BMW Automobile

Baugruppe: 51 Karosserie-Ausstattung	51 04 77 (223) * Seite 1 von 2	München, Juni 1978 VS-2010 bo/na
---	-----------------------------------	-------------------------------------

Betr.: Zentralverriegelung – Modellreihe 5, 6, 7

Mögliche Vorgehensweise zur Fehlerfindung an der Zentralverriegelung

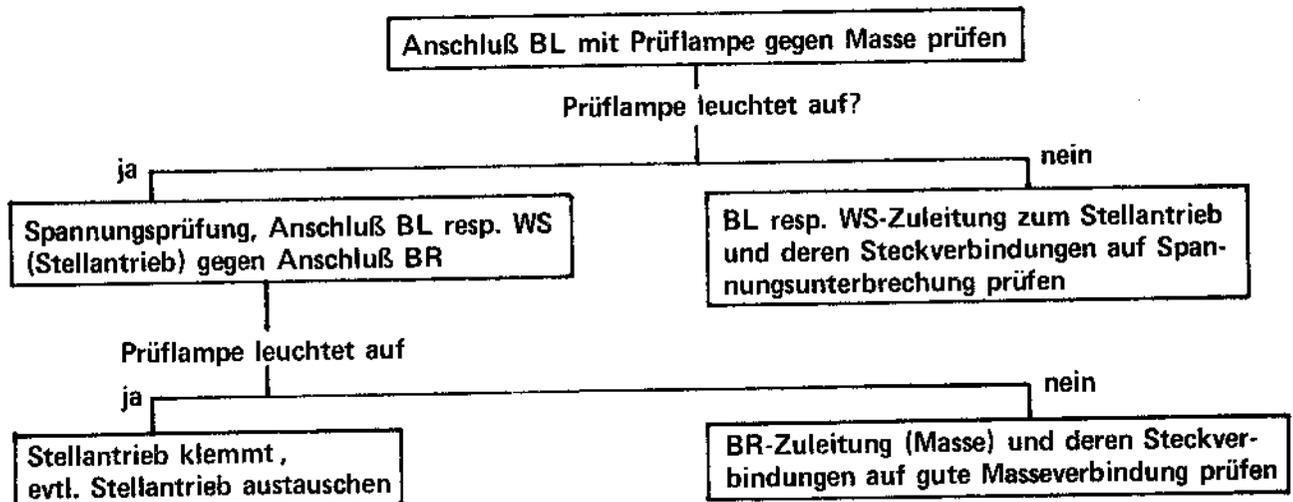
1. Sicherungstift am Aufprallschalter ist "gedrückt".
(Aufprallschalter sitzt bei den 7er-Modellen an der linken A-Säule hinter der unteren Armaturen-Verkleidung, bei den 5er- und 6er-Modellen im Handschuhfach links.)
2. Verriegelungsknopf in Verriegelungslage bei geschlossener Fahrertür oder "Drehfalle" bei geöffneter Fahrertür auf Stellung "zu".

Prüfanweisung: Fahrertür-Verkleidung ausbauen

Fällt bei der Zentralverriegelung nur ein Stellantrieb aus, wie z.B. Antrieb-Tankklappe, ist der Fehler nicht am zentralen Türkontaktgeber zu suchen, sondern am beanstandeten Stellantrieb.

Die Herstell-Nummer schlüsselt sich wie folgt auf:

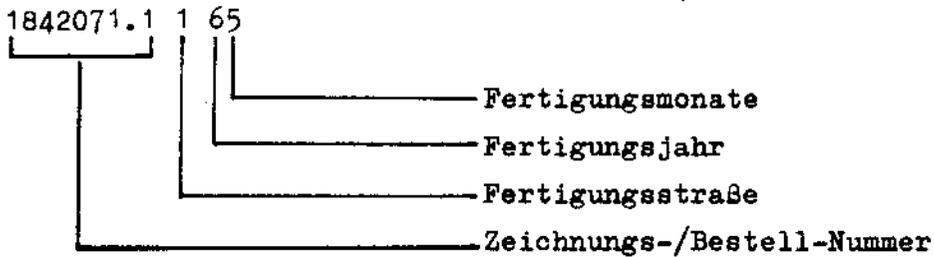
Spiegel mit weißem und zukünftig rotem Fertigungsetikett und der Herstell-Nr. 1842071.1 1 73, 74, 75,..... entsprechen bereits der neuen Ausführung und können verbaut werden.

Teile mit weißem Fertigungsetikett und der Herstell-Nr. 1842071.1 1 65, 66,..... und 1842071.1 1 71,..... 72 sind ebenfalls unter Angabe der Sonderbefund-Nummer 00 00 51 05 00 einzureichen.

Die Fertigungsmonate sind jeweils in Zweiergruppen zusammengefaßt,
d.h. 1 = Januar/Februar, 2 = März/April

Demzufolge sind die elektrischen Außenspiegel der Zeiträume September/
Oktober und November/Dezember 1976 einzusenden und ab Januar/Februar 77
i.O.

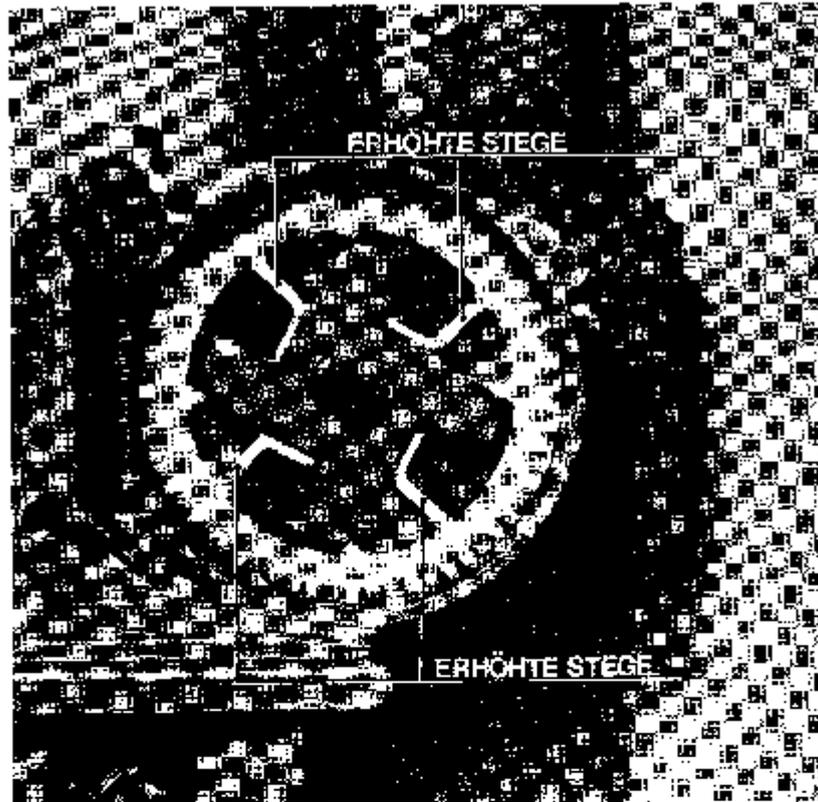
eine Ursache für das Verkleben der Elektromotoren an den Fensterhebern hinten konnte in Zusammenarbeit mit dem Hersteller beseitigt werden. Die Änderung hat bereits in der Serie eingesetzt.

1. Seitenverkleidung entfernen.
2. Deckel am Getriebe des E-Motors abnehmen (3 Schrauben M 4).
3. Die vier höheren Stege im Schneckenrad mit einem scharfen Messer bis auf die Höhe der niedrigeren vier Stege reduzieren (siehe Bild 1 und 2).

Durch das Wegnehmen dieser Stegerhöhung wird die Wirkung des Dämpfergummis erweitert, und es kommt nicht mehr zu einem Verkleben der Schnecke bzw. des Schneckenrades.
